Groupe de travail des dispositions générales de sécurité

Règlement n° 46 (Dispositifs de vision indirecte)

Proposition d'amendements au Règlement n° 46 (Dispositifs de vision indirecte)

Communication de l'expert du Japon*

Figure 3 a)

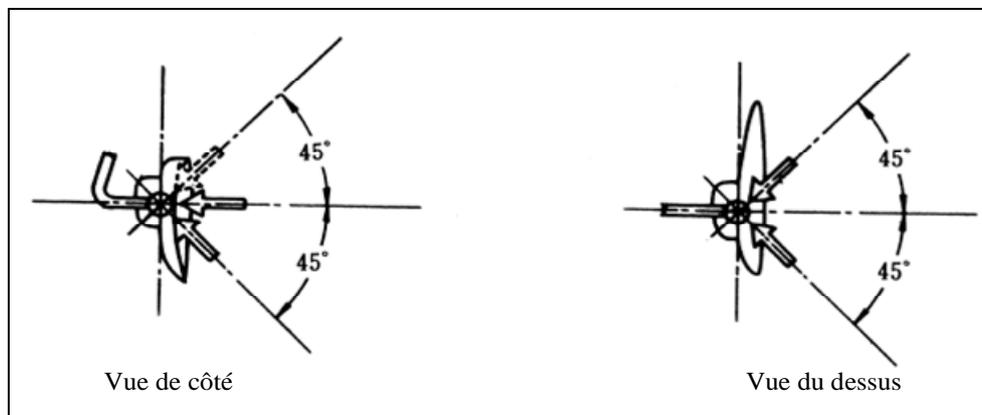
Dans le cas d'un rétroviseur intérieur, tirer le centre de la rotule d'orientation du rétroviseur vers l'avant dans chacune des directions suivantes (voir fig. 3 a):

- a) Parallèlement à l'axe médian du véhicule;
- b) Selon un angle de 45° à gauche et à droite de l'axe médian du véhicule dans le plan horizontal; et
- c) Selon un angle de 45° vers le haut ou vers le bas par rapport à l'horizontale dans le plan vertical parallèle à l'axe médian du véhicule.

Figure 3 b)

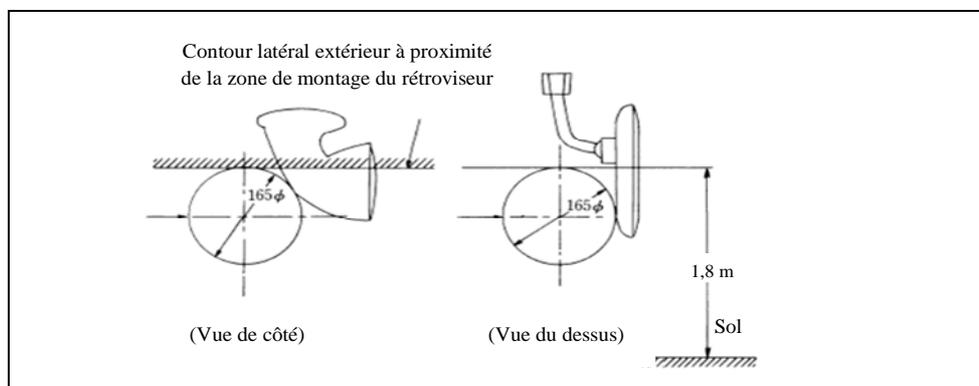
Dans le cas d'un rétroviseur extérieur, placer un cylindre de 165 mm de diamètre de telle manière que l'extérieur du cylindre vienne au contact du contour latéral extérieur du véhicule à proximité de la zone de montage du rétroviseur, ou de la ligne correspondant à une hauteur de 2,0 m du sol. Exercer une force de poussée vers l'arrière sur l'axe du cylindre, parallèlement à l'axe médian du véhicule (voir fig. 3 b)).

Figure 3 c)

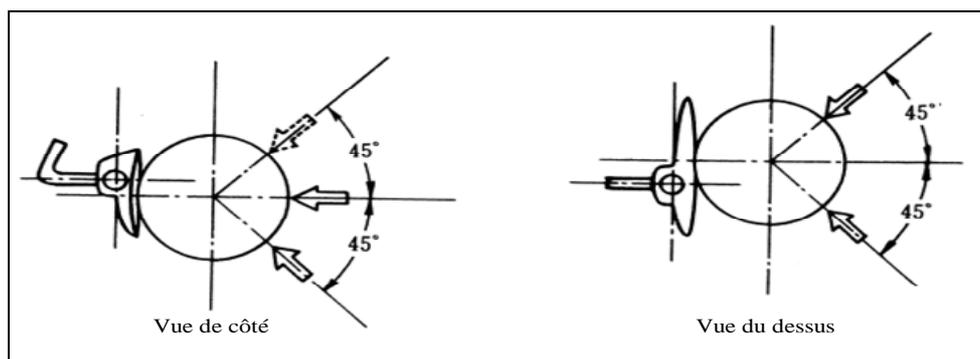
Dans le cas du rétroviseur intérieur, placer un objet sphérique de 165 mm de diamètre de telle manière que celui-ci vienne au contact du centre du miroir, et exercer sur le centre de l'objet sphérique une force de poussée vers l'avant dans chacune des directions suivantes (voir fig. 3 c):

- Parallèlement à l'axe médian du véhicule;
- Selon un angle de 45° à gauche et à droite de l'axe médian du véhicule dans le plan horizontal; et
- Selon un angle de 45° en haut ou en bas de la ligne horizontale se trouvant dans le plan vertical parallèle à l'axe médian du véhicule.

Figure 11

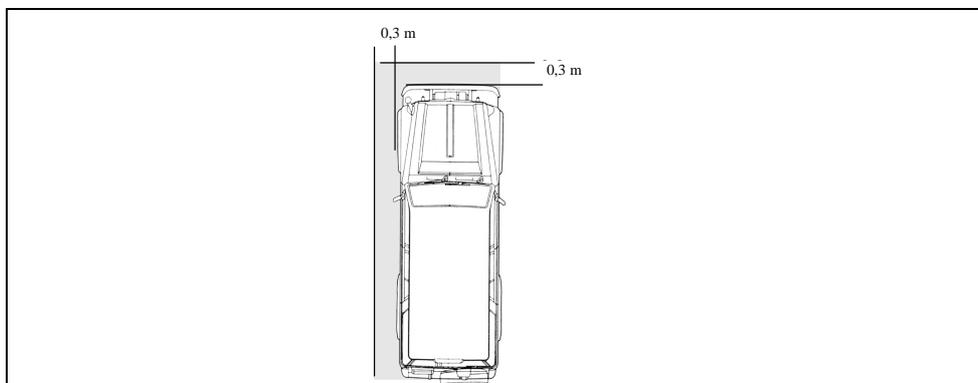
Dans les véhicules de catégorie M, un cylindre de 0,3 m de diamètre et de 1,0 m de haut se trouvant au contact de l'avant du véhicule et du contour latéral du véhicule côté passager doit être partiellement visible dans le champ de vision direct ou au moyen de tout rétroviseur, y compris le rétroviseur de surveillance (voir fig. 11). Dans ce cas, les points oculaires correspondant au champ de vision direct sont déterminés à l'annexe III. Cependant, l'angle mort créé par le montant A ou le rétroviseur extérieur tel que décrit à l'annexe IV est exclu. Si le champ de vision ne peut pas être obtenu par ces moyens, il peut l'être par l'installation d'un dispositif de surveillance à caméra, à condition que le dispositif soit facile à commander pour l'affichage d'images.

Figure 1

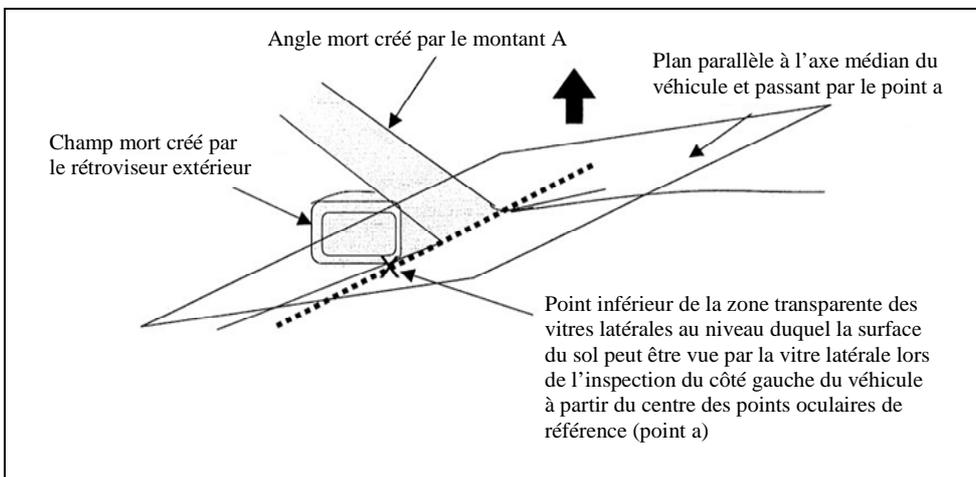
L'étendue de l'angle mort créé par le montant A ou le rétroviseur extérieur au paragraphe 15.2.4.10 doit être une zone satisfaisant à la formule ci-dessous. Dans ce cas, s'il y a plus d'un angle mort, chacun d'entre eux doit satisfaire aux conditions fixées par la formule.

X (m): est la limite de la zone exclue, c'est-à-dire la distance entre le centre d'un cylindre en contact avec la limite avant de l'angle mort et le centre d'un cylindre en contact avec la limite arrière de cet angle mort.

L (m): se trouve à l'intérieur de l'angle mort créé par le montant A ou le rétroviseur extérieur. La distance entre l'extrémité arrière d'un cylindre en contact avec la limite arrière de l'angle mort et l'extrémité avant de la roue arrière.
